**AVIS RELATIF À LA PROTECTION
CONTRE LES EVENTUELS EFFETS NOCIFS ET NUISANCES
PROVOQUÉS PAR LES RAYONNEMENTS NON IONISANTS
GÉNÉRÉS PAR DES ANTENNES ÉMETTRICES STATIONNAIRES**

Commune : THEUX - Exploitant : ORANGE

Référence exploitant : 299L1_2 / 32299L1_2 / 42299L1_2 / 52299L1_2

Rapport n° 618 / 2024

Figure 1 : Vue en plan des lieux de séjour et des points de contrôle

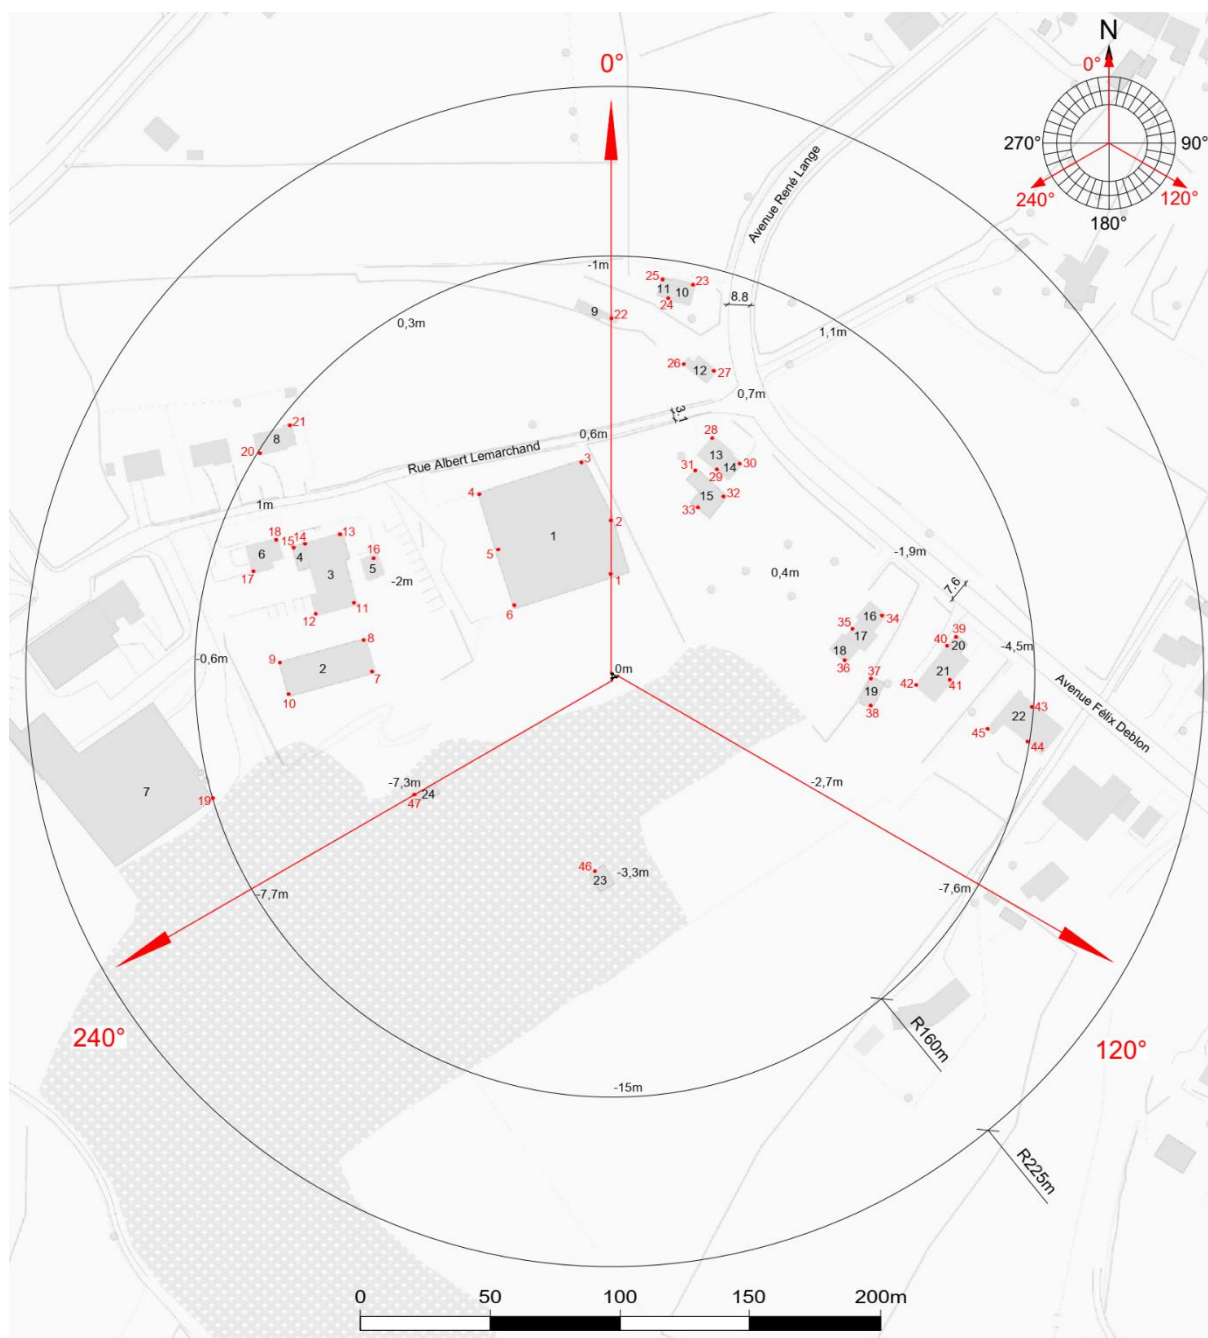
- le numéro du point de contrôle repris sur un des plans de la figure 1;
- le numéro du LS dans lequel se trouve le point de contrôle de la 1^{ère} colonne ;
- l'atténuation d'obstacle prise en compte pour le calcul de l'indice d'exposition dans le LS ;
- le résultat du calcul de l'indice d'exposition.

N° point de contrôle	LS	Atténuation (dB)	Indice d'exposition relatif à la limite par installation IE_i
3	LS1	3,0	0,290
31	LS15	3,0	0,240
29	LS13	3,0	0,231
28	LS13	3,0	0,211
38	LS19	3,0	0,194
36	LS18	3,0	0,189
32	LS15	3,0	0,178
30	LS14	3,0	0,176
26	LS12	3,0	0,170
37	LS19	3,0	0,164
33	LS15	3,0	0,159
22	LS9	3,0	0,158
27	LS12	3,0	0,150
4	LS1	3,0	0,149
7	LS2	3,0	0,145
42	LS21	3,0	0,136
24	LS10	3,0	0,133
35	LS17	3,0	0,130
25	LS11	3,0	0,121
8	LS2	3,0	0,117
23	LS10	3,0	0,116
10	LS2	3,0	0,113
41	LS21	3,0	0,108
45	LS22	3,0	0,103
34	LS16	3,0	0,101
19	LS7	3,0	0,099
11	LS3	3,0	0,093
9	LS2	3,0	0,092
40	LS21	3,0	0,090
44	LS22	3,0	0,086
12	LS3	3,0	0,084
39	LS20	3,0	0,078
43	LS22	3,0	0,076
16	LS5	3,0	0,072
13	LS3	3,0	0,058

En ce qui concerne les antennes de l'installation mentionnées dans le tableau 1, la distance maximale à laquelle la limite pourrait être atteinte, à l'extérieur, est égale à 80,3 m. S'il n'y a pas de LS à une distance inférieure, les antennes respectent forcément la limite d'immission.

Dans le cas des LS situés à l'intérieur des bâtiments, une atténuation d'obstacle est prise en compte et il en résulte que la distance maximale à laquelle la limite pourrait être atteinte se réduit à 56,9 m.

Figure 2 : Vue en plan des installations d'antennes dans un rayon de 300 mètres autour de l'installation faisant l'objet de la demande d'avis

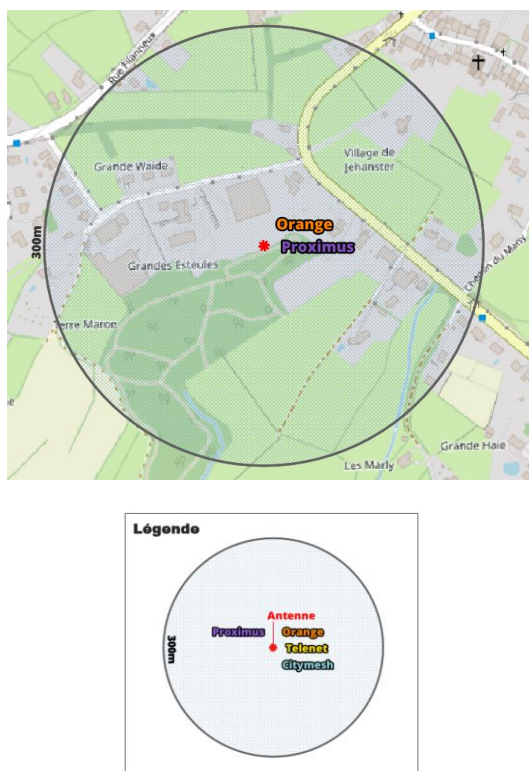
Le plan en projection verticale de la figure 2 indique la localisation des installations d'antennes émettrices stationnaires visées par le décret et situées dans un rayon de 300 mètres autour de l'installation référencée dans le paragraphe 2 et localisée au centre du cercle. Les données de localisation de ces antennes et les avis correspondant sont accessibles via le cadastre en ligne des antennes émettrices stationnaires⁶. Les installations prises en compte dans l'évaluation du respect de la limite cumulative sont les installations d'antennes émettrices déclarées en service par l'exploitant à la date du présent avis, à l'exception de l'installation référencée dans le paragraphe 2 et éventuellement d'autres installations ayant fait l'objet d'une demande d'avis à la même date et qui sont situées à l'intérieur de la zone de 300 mètres de rayon.

- il y a au plus 4 installations d'antennes émettrices stationnaires présentes dans la zone d'évaluation de 300 mètres de rayon représentée dans la figure 2, y inclus l'installation référencée dans le paragraphe 2 : la limite cumulative définie à l'article 4, §2 du décret est nécessairement respectée dans les lieux de séjour à l'intérieur de la zone d'évaluation de 300 mètres de rayon ;

- c) dans tous les autres cas, il a été vérifié que la limite cumulative définie à l'article 4, §2 du décret n'est pas dépassée dans les lieux de séjour sur base du nombre d'installations localisées dans la zone d'évaluation de 300 mètres de rayon représentée dans la figure 2, de leur localisation ainsi que des données inscrites dans la figure 1 et au paragraphe 4 du présent avis et dans les avis attestant le respect de la limite par installation ou de la limite abrogée de 3 V/m relatifs aux autres installations reprises dans la figure 2.

Compte tenu des considérations ci-dessus, il apparaît que l'intensité du rayonnement électromagnétique généré, dans les lieux de séjour situés dans un rayon de 300 mètres autour de l'installation référencée dans le paragraphe 2, par l'ensemble des antennes émettrices stationnaires de l'ensemble des exploitants du même site d'antennes émettrices stationnaires respecte la limite fixée à l'article 4, § 2 du décret.
